PROJEKTE ZUR EMISSIONSVERMINDERUNG IM INLAND VALIDIERUNGSBERICHT

Nationales Förderprogramm Gebäudeautomation (NFGA)

Dokumentversion	V2
Datum	04.02.2014

Nationales Förderprogramm Gebäudeautomation (NFGA)	
Dokumentversion	V3
Datum	04.02.2014

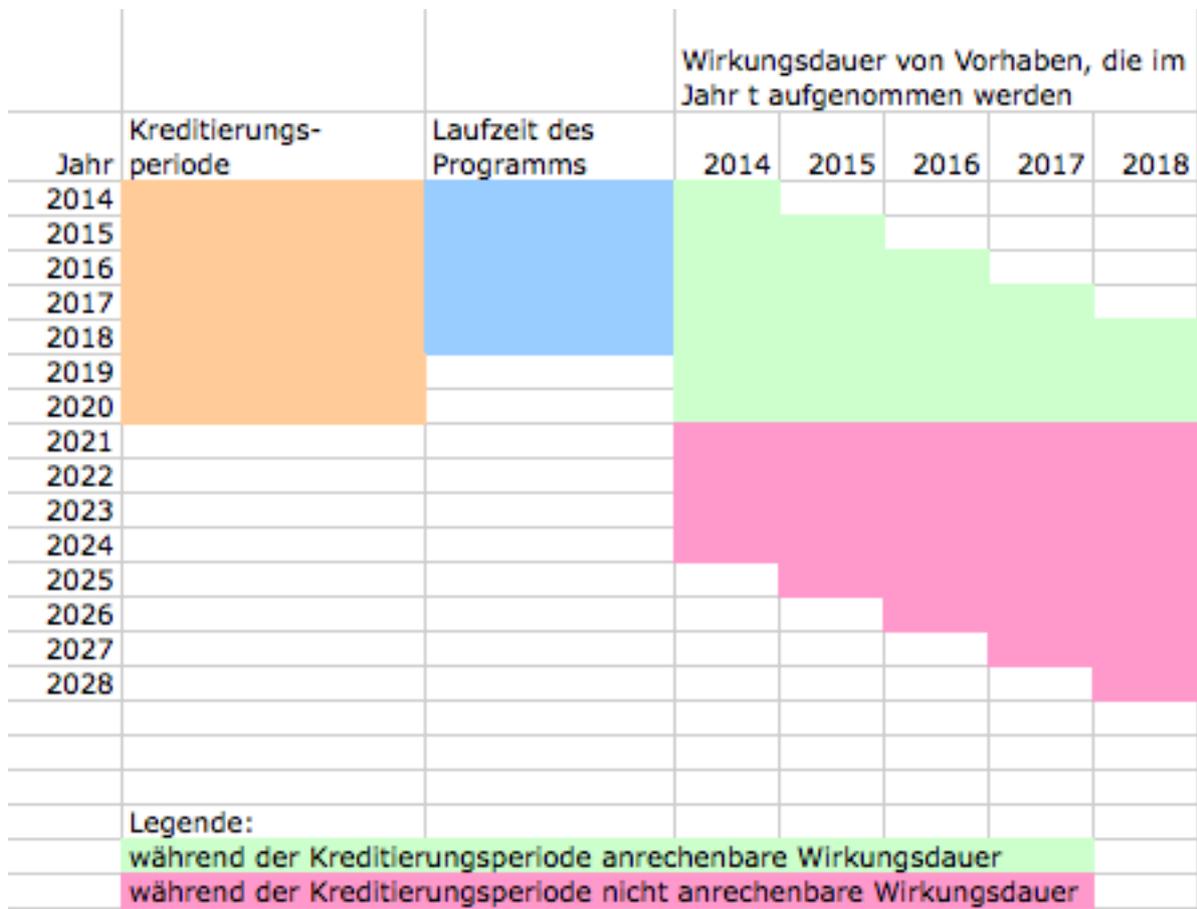
CR 5		Erledigt	X
2.5.1	Die geplante Programmlaufzeit entspricht der festgelegten Nutzungsdauer bzw. der branchenüblichen Amortisationsfrist. (→ Tabelle 10 in Anhang A2 der Mitteilung)		
Frage Zu Quellen wie „TEP Energy“ siehe CR1. Zusätzlich bitte noch zwischen Programmlaufzeit und Kreditierungsperiode unterscheiden (S.10 der Programmbeschreibung).

Kreditierungsperiode: ab Registrierung beim BAFU (voraussichtlich 2014) bis 31.12.2020, d.h. 7 Jahre.

Die Ergänzung präzisiert die Unterscheidung zwischen Kreditierungsperiode und Programmlaufzeit. CR5 ist gelöst.

Abb.6: Prozess- und Management-Struktur

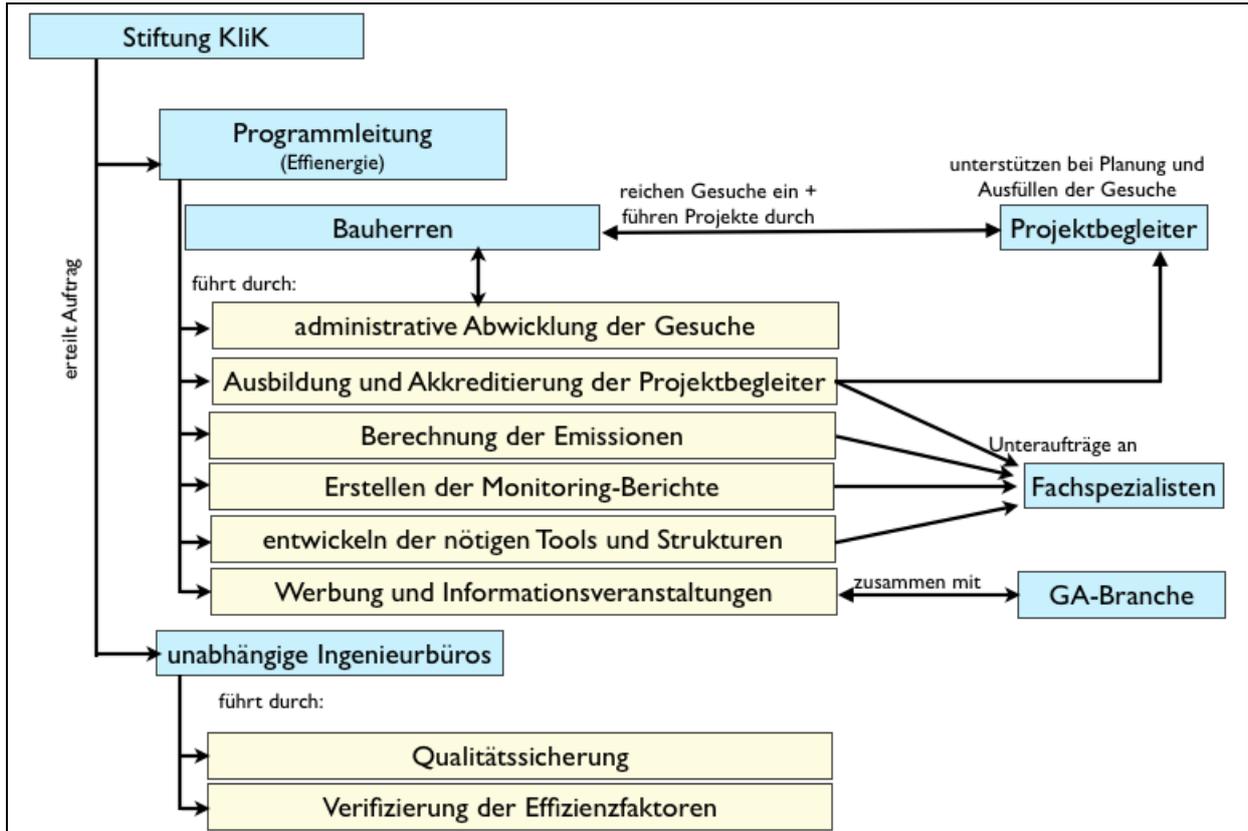
CR 19	Erledigt	X
5.3.1	Die Management- und Koordinationszuständigkeiten sowie die Prozesse des Programms und der einzelnen Vorhaben sind klar definiert.	
<p>Frage Bitte im Kapitel 6.3 die Verantwortlichkeiten und die Koordinationszuständigkeiten besser und ausführlicher beschreiben. Z.B. wer wird die Emissionsverminderungen berechnen? Wer die Qualitätssicherung? Welche Rolle spielen der Gesuchsteller bzw. die Programmentwicklern? Welche Institution ist verantwortlich für was?</p>

Die Verantwortlichkeiten und die Prozessen wurden im Kapitel 6.3 ausführlich und detailliert beschrieben. Damit ist CR19 gelöst.
